DARBŲ PAKEITIMO AKTAS NR. 2

Projekto pavadinimas: Mokyklos pastato Savanorių pr. 46, Kaune, kapitalinio remonto projektas

Pakeitimo nurodymas Nr. 2

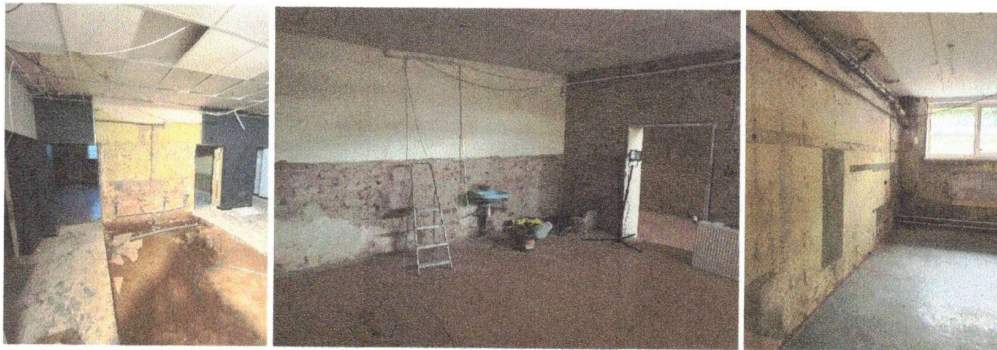
Kadangi įrangos gamintojas nutraukė VERSO RHP 800 U įrenginių gamybą, alternatyvai siūlomas patobulintas modelis VERSO RHP 1200 U C5 tačiau jis nėra pilnai atitinkantis projektinius reikalavimus, bet geresnių savybių nei siūlomi kitų rinkos dalyvių modeliai kaip pvz. izoliacijos storiu, dvigubo rotatoriaus kompresoriumi kuris leistų sutaupyti minimalias energijos sąnaudas.

Projektų vykdymo priežiūra peržiūrėjus Rangovo pateiktus siūlomus įrenginius, paaiškina, kad esant galingsiems įrenginiams vietoje dviejų įrenginių R2, R3, užtektų vieno įrenginio R2/R3. Todėl siūloma įsigyti įrenginį su panašiausia technine charakteristika, kokia šiuo metu yra parduodama rinkoje ir atitiks pagrindinius techninius reikalavimus. Pažymėtina, kad įrenginys bus ne blogesnių (arba geresnių) techninių savybių.

Projekto dalyviai konstatuoja ir nutaria, kad Sutarties įgyvendinimui ir tinkamam TDP sprendinių įgyvendinimui būtina atlikti TDP numatyto įrenginio keitimą į rinkoje esantį panašiausią techninėmis charakteristikomis įrenginį. Pakeitimas turi būti suderintas ir patvirtintas Projekto autoriaus (-ių).

I aukšto lubos:

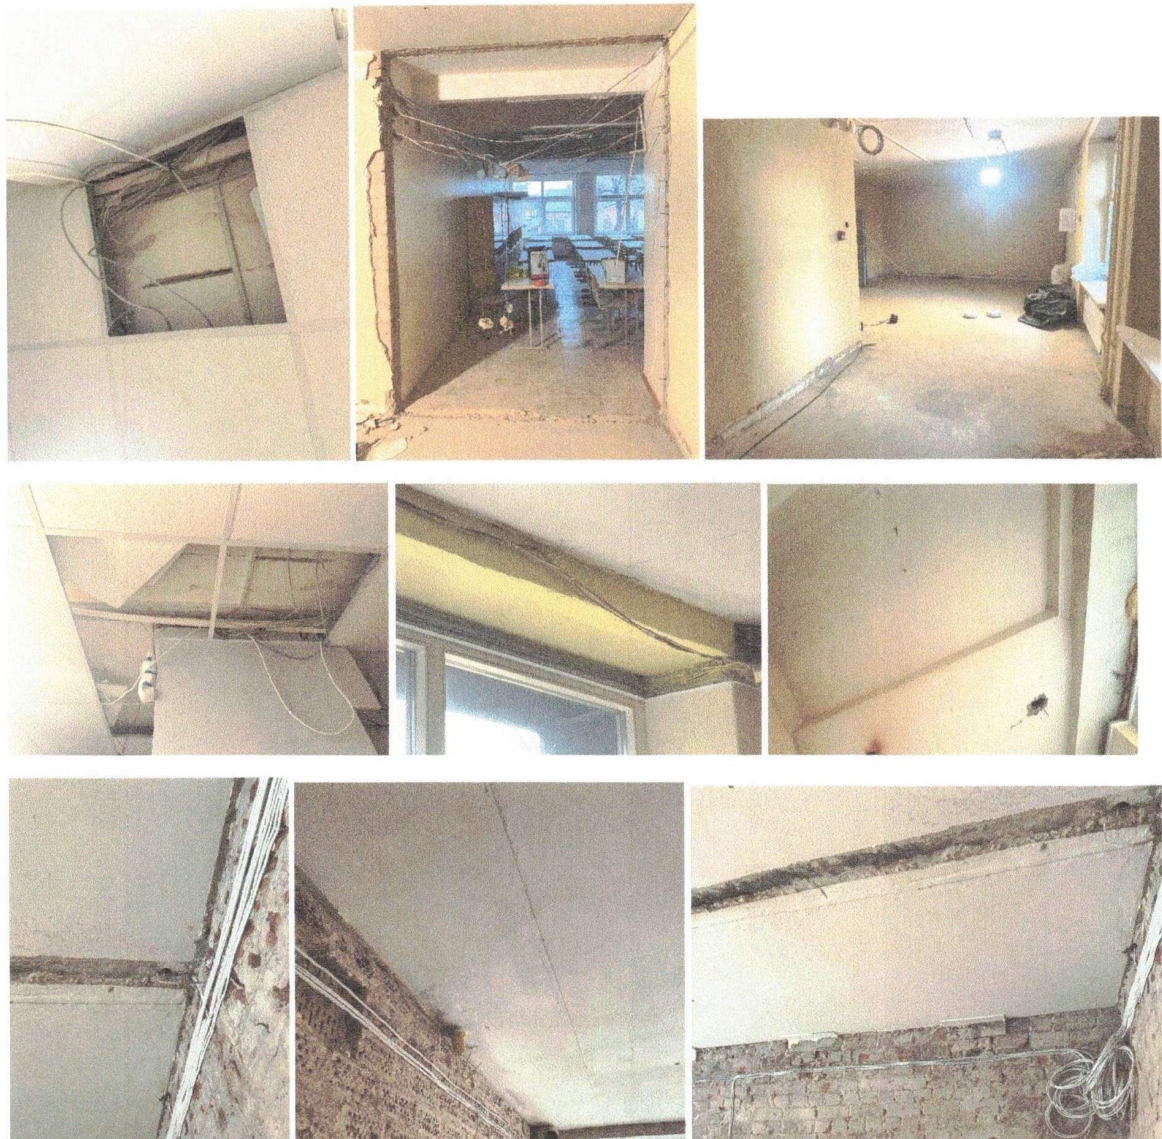
Rangovui vykdant statybos darbus pagal Techninio darbo projekto Statinio architektūros dalies (toliau- TDP-SA) sprendinius, numatyta įrengti tinkuojamas lubas. Tačiau išardžius esamas pakabinamas lubas darbų vykdymui paaiškėjo, kad po lubomis yra esamų inžinerinių tinklų kurie negali būti demontuojami, taip pat matyti perdangų stiprinimai metaliniais profiliais bei laiptų aikštelių aukščių perkryčiai.

Igyvendinus tinkuojamų lubų sprendinį, lubos neatrodytų estetiškai, būtų matomi esami inžineriniai tinklai (kabeliai, loveliai) tačiau ir nauji inžineriniai tinklai (kabeliai, loveliai, ortakiai), taip pat dėl perdangos plokščių aukščių skirtumų nutinkuotos lubos būtų ne vienoje plokštumoje, o esantys pritvirtinti metalai prie perdangų būtų matomi po apdailos įrengimo darbų.

kad Sutarties įgyvendinimui ir tinkamam TDP sprendinių įgyvendinimui būtina atlikti TDP numatytų lubų keitimą iš tinkuojamų į pakabinamas segmentines 600×600 lubos, T24 profiliu, su pusiau paslėptu tvirtinimu (baltos spalvos), kad visos inžinerinės sistemos, bei metaliniai tvirtinimai būtų paslėpti. Pakeitimas turi būti suderintas ir patvirtintas Projekto autoriaus (-ių).
